**Всемирный форум для согласования правил
в области транспортных средств**

Сто восемьдесят седьмая сессия

Рассмотрение проектов поправок к существующим
правилам ООН, представленных GRBP**Предложение по дополнению 11 к Правилам № 109 ООН
(шины с восстановленным протектором
для транспортных средств неиндивидуального
пользования и их прицепов)****Представлено Рабочей группой по вопросам шума и шин*****

Приложение 3

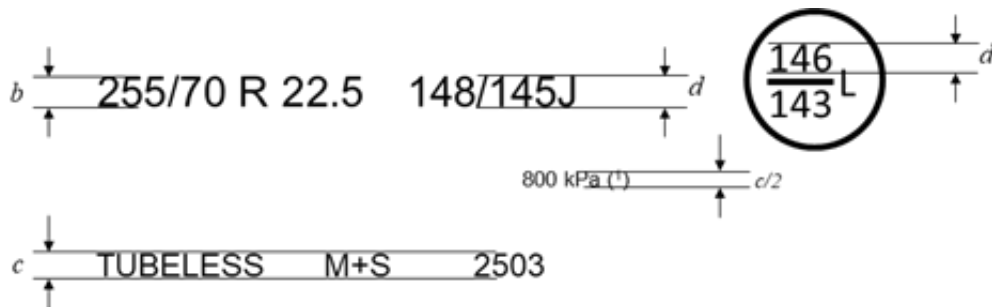
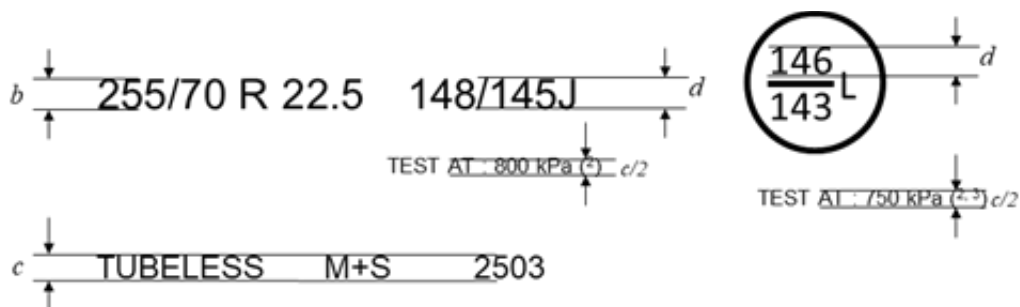
Рис. изменить следующим образом:

«Пример 1:

- 1) В случае шин, впервые официально утвержденных по типу конструкции до 1 января 2018 года, вместо кПа можно использовать маркировку PSI. Маркировке кПа может предшествовать маркировка “TEST AT :” или в качестве альтернативы маркировка “TEST INFL :” либо символ “@”.

Пример 2:

- 2) Маркировка “TEST AT :” может быть заменена маркировкой “TEST INFL :” или символом “@” либо опущена.

- 3) Указание значения второго давления в шине для дополнительного эксплуатационного описания является факультативным. При отсутствии такого указания для обеих комбинаций нагрузки/скорости применяется одно и то же испытательное давление в шине.
